Enquête publique unique PLU - EU et EP

Président de l'Association de Sauvegarde des Eaux de Casserousse

Observations sur le projet de PLU de Chamrousse

"Préservation des périmètres de captage d'eau potable"

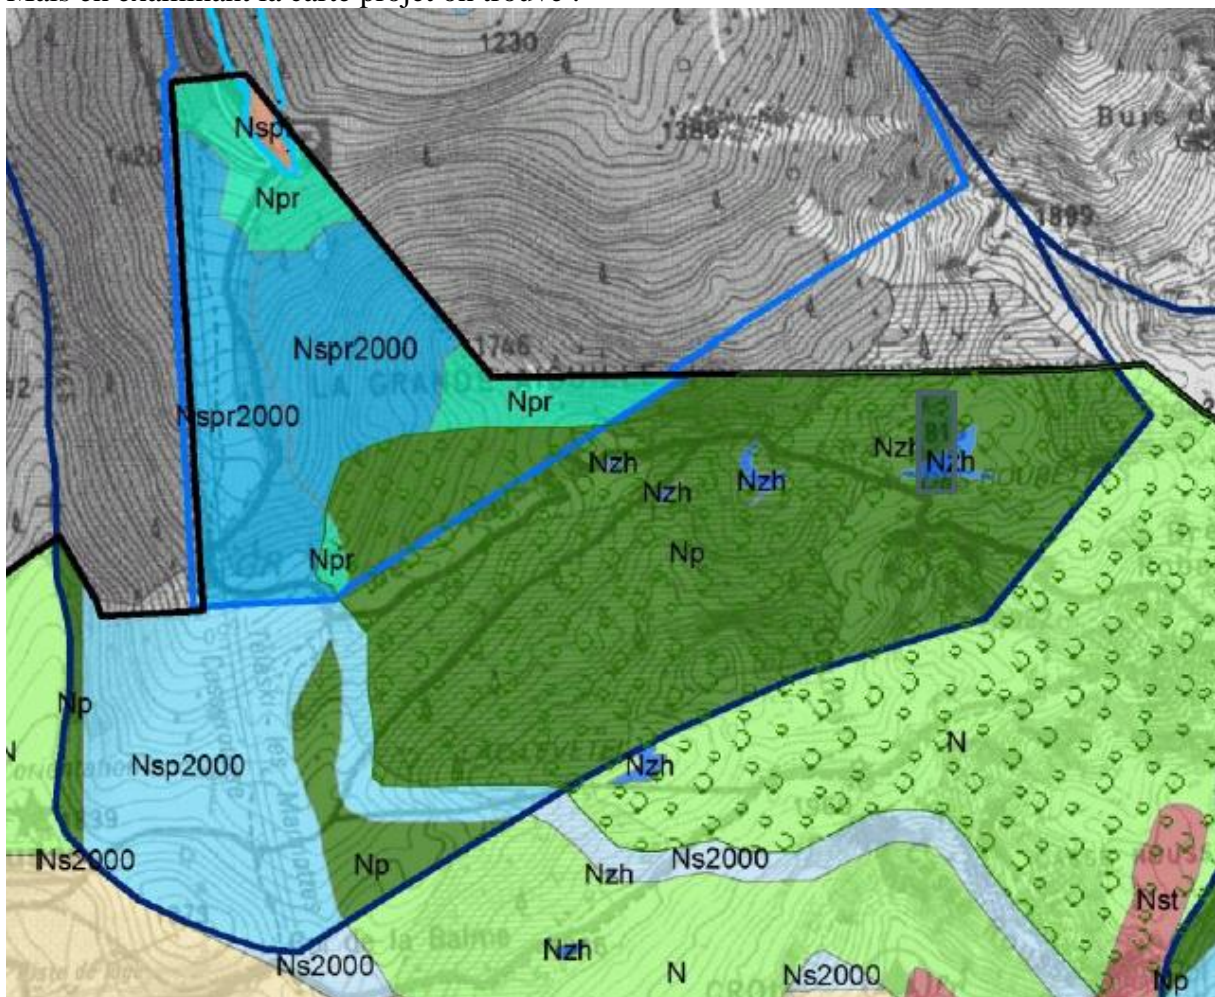
Mais en examinant la carte projet on trouve :

Ainsi une partie des zones de protection sont indiquées Ns, Nspr 2000, voire Nspi !....

Q9 : Comment Chamrousse, qui se réclame du label de "flocon vert", peut-il privilégier le développement de certaines installations au détriment de zones de protection de ressource en eau potable, faisant fi des règlements, des DUP, et des recommandations du SAGE?

Q10 : Pourquoi le nouveau projet ne fait-il aucun lien entre les parcelles du plan cadastral et leur classement ?

Q11 : Pourquoi le nouveau projet ne classe-t-il pas simplement et clairement

- *toutes les parcelles cadastrales des périmètres de protection immédiate en Npi*
- *toutes les parcelles cadastrales des périmètres de protection rapprochés en Npr*

Sans autre indice (tel Nspi, Nspr2000,...)?

1/ Conformément à l'orientation 45 du SAGE, les périmètres de protection immédiate et rapprochée des sources doivent être classés en "zone rouge".

Les parcelles du périmètre de protection immédiate doivent être classées Npi
Les parcelles du périmètre de protection rapprochée doivent être classées Npr
Sans autre indice.
